浜岡 4号炉 高経年化技術評価 保安規定で定める運転上の制限との整合性について

令和5年5月11日

第26回審査会合コメントの一覧

原子炉格納容器の部位に要求される機能

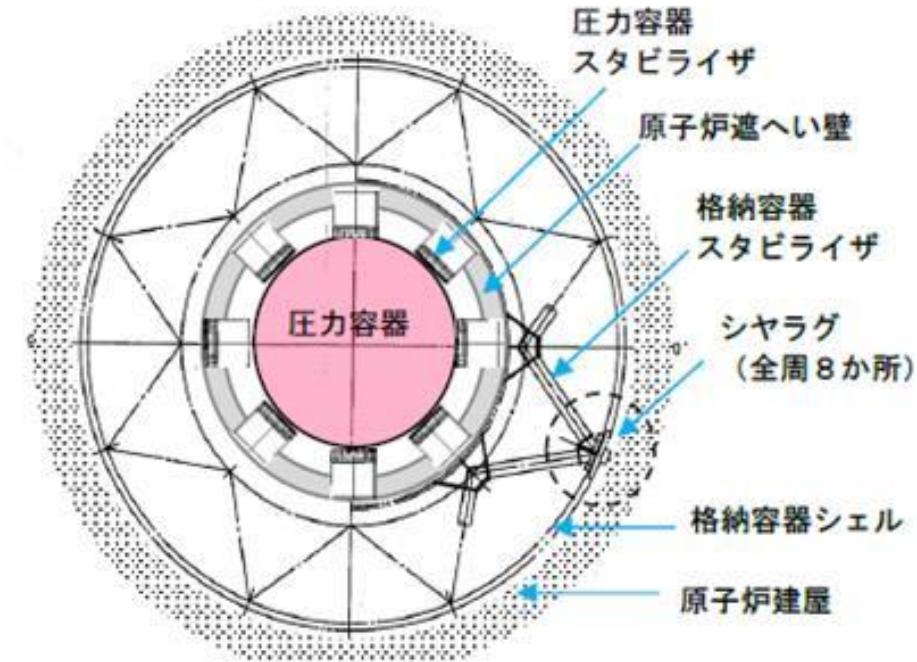
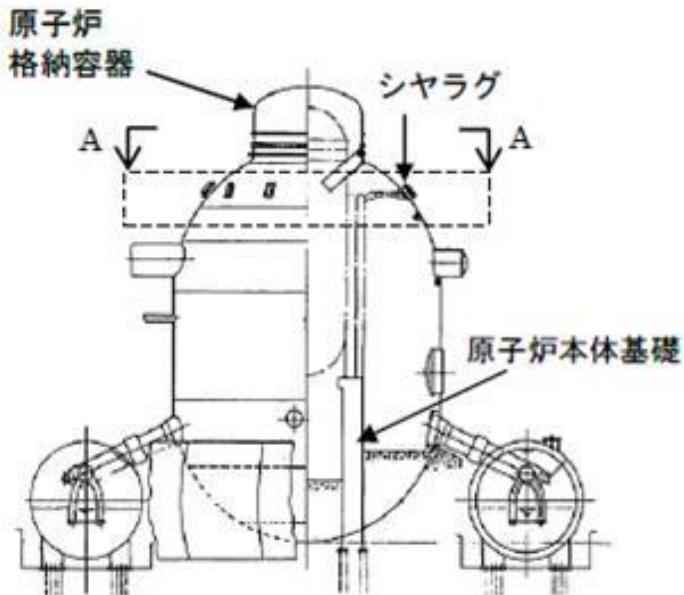
赤字については以下の理由で原子炉の状態が「冷温停止」の場合不要となる機能

※1 原子炉格納容器ベント機能：本機能は保安規定添付－1（原子炉がスクラムした場合の手順）の表－15（ドライウェル温度制御）にて主な監視操作内容として要求される。
原子炉の状態が「冷温停止」の場合は全制御棒が挿入された状態であり、同機能が要求されることはないため本機能は不要となる。

※2 原子炉格納容器スプレイ冷却機能：本機能は保安規定第39条（非常用炉心冷却系）にて要求されるが、同条は原子炉の状態が運転、起動、高温停止の場合に運転上の制限を課しており、また、原子炉の状態が冷温停止及び燃料交換の場合の非常用炉心冷却系の要求を定めている第40条では本機能は要求されていない。以上より、原子炉の状態が「冷温停止」の場合不要となる。

※3 真空破壊機能：本機能は保安規定第44条（サプレッション・チェンバからドライウェルへの真空破壊弁）にて要求されるが、同条は原子炉の状態が運転、起動、高温停止の場合に運転上の制限を課しているため、原子炉の状態が「冷温停止」の場合不要となる。

そのため、原子炉の状態が冷温停止及び燃料交換においては機能が要求されないことから、冷温停止状態の維持を前提とする場合は格納容器本体、機械ペネトレーション及び電気ペネトレーションの格納容器バウンダリ機能のみを機能として有する部位については評価対象外として整理する。
